RÉUNION AVEC M. BOUDON ÉLU DÉLÉGUÉ AU QUARTIER PONT DE BERAUD le 10/01/2022

INVENTAIRE DES PERMIS DE CONSTRUIRE (PC) EN COURS

EXAMEN DU DOSSIER D'INSTRUCTION DE CHACUN DES PC :

Document 1 : Réponse écrite faite par BOUYGUES-Immobilier.

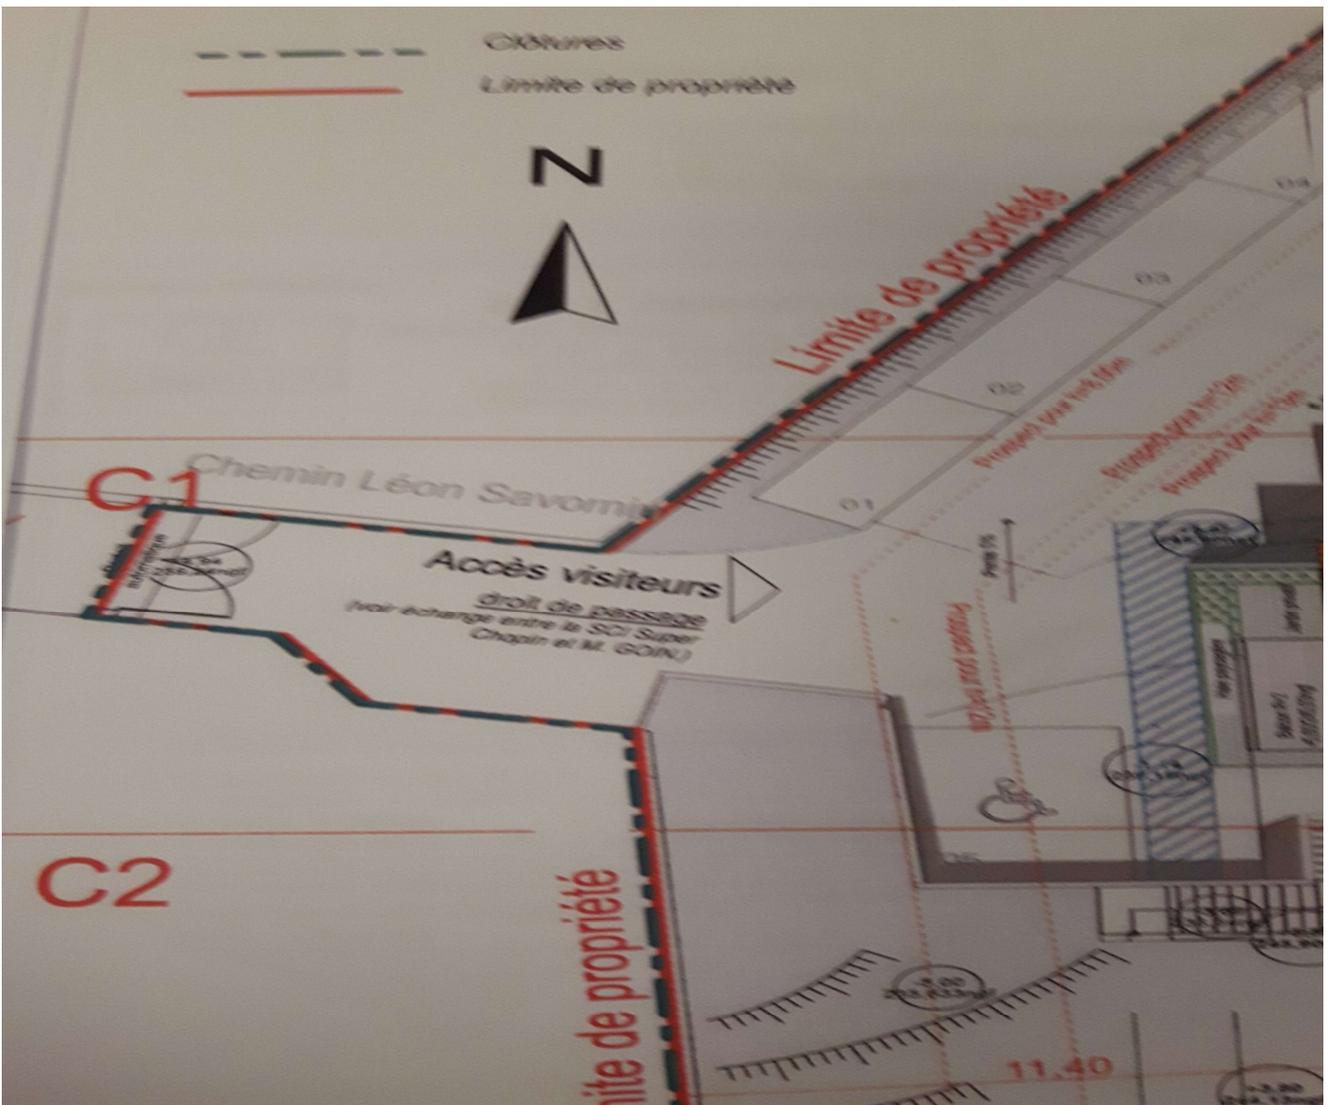
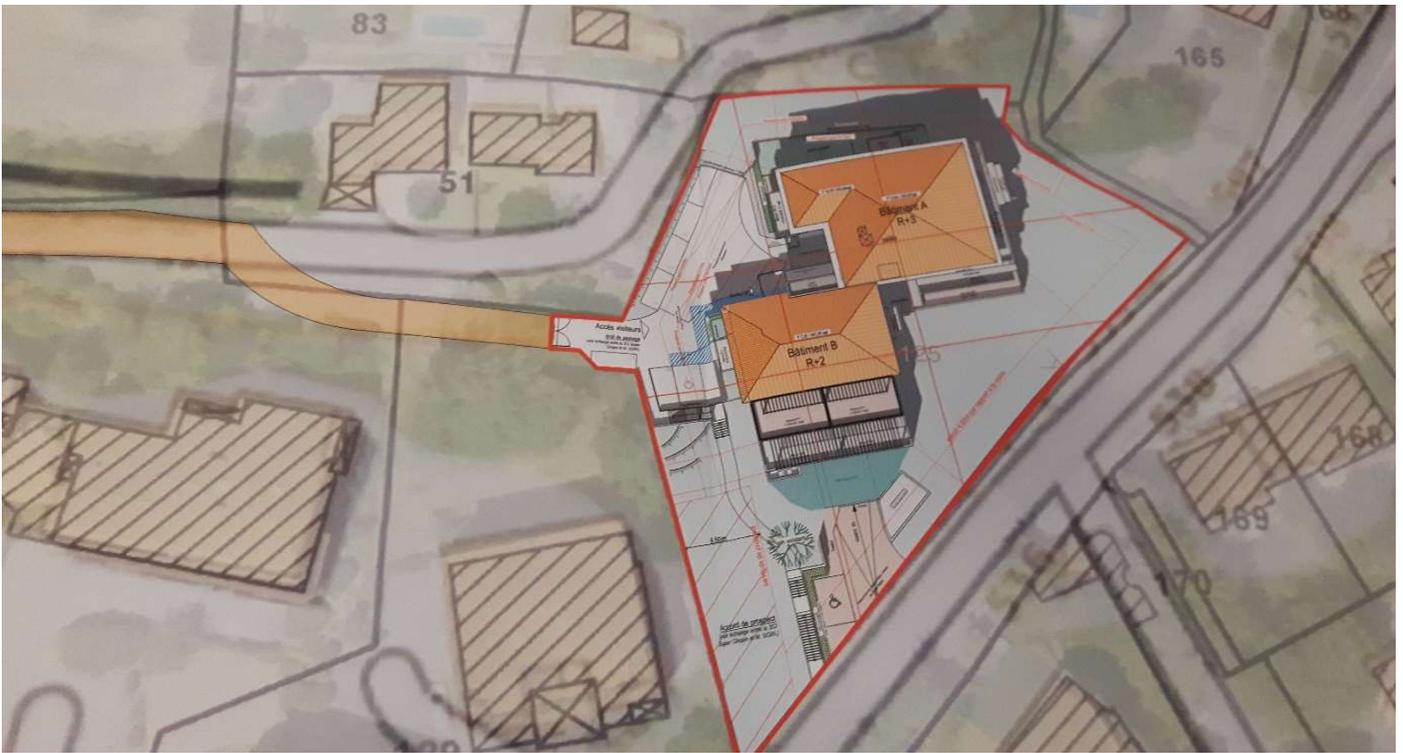
Du fait du **problème d'enclavement**, servitude de passage dénoncée par le Conseil syndical et/ou le syndic du CHOPIN (un recours rejeté au TA), le maître d'ouvrage (Bouygues-Immobilier) décide de débiter les travaux de construction et de **ne pas respecter certains de ses engagements** pris dans le permis de construire. C'est ce qu'il explique dans une réponse écrite aux questions posées par deux acquéreurs engagés dans l'achat d'appartements (Cf. : document 1 rapporté en annexe).

- (1) Laisser le soin aux syndics respectifs du « Chopin » et du « Céz'Art » de trouver un accord après livraison nous paraît relever d'une certaine légèreté dans le comportement en responsabilité du maître d'ouvrage.
- (2) Les travaux ont été commencés **avant que les recours ne soient purgés**. En plus il y a eu tout de même **rejet de la requête des requérants auprès du Tribunal administratif (TA)**. Y aurait-il eu un accord confidentiel entre le syndic du « Chopin » et la société « BOUYGUES-Immobilier et pour quelle raison ?
- (3) Le chemin Léon Savornin est plus que trentenaire, son utilisation est antérieure à la construction du Chopin et il servait à désenclaver la parcelle sur laquelle se construit le Céz'Art. Y aurait-il une erreur d'appréciation commise quant à la transmissibilité de cette servitude de passage lors de la vente de cette parcelle ?

- (4) Il est tout de même singulier de se retrouver confronté à un tel problème sans que le Service de l'Urbanisme n'en soit saisi et ne puisse s'en préoccuper : le maître d'ouvrage persiste dans son refus de respecter ses engagements et il s'affranchit de ses obligations au regard des exigences du PLU.

S'agissant du portail d'accès visiteurs au niveau R depuis le chemin Léon Savornin, : « un nouveau portail sera installé mais seulement pour l'accès POMPIER et AMBULANCE avec une ouverture manuelle (carré pompier) Actuellement il n'y aura pas de possibilité de passage pour les acquéreurs (ni piéton, ni voiture). Mais ultérieurement après livraison, peut-être qu'avec un accord commun entre votre syndic et Chopin il pourrait être utilisé (pour le moment ce n'est pas le cas). »
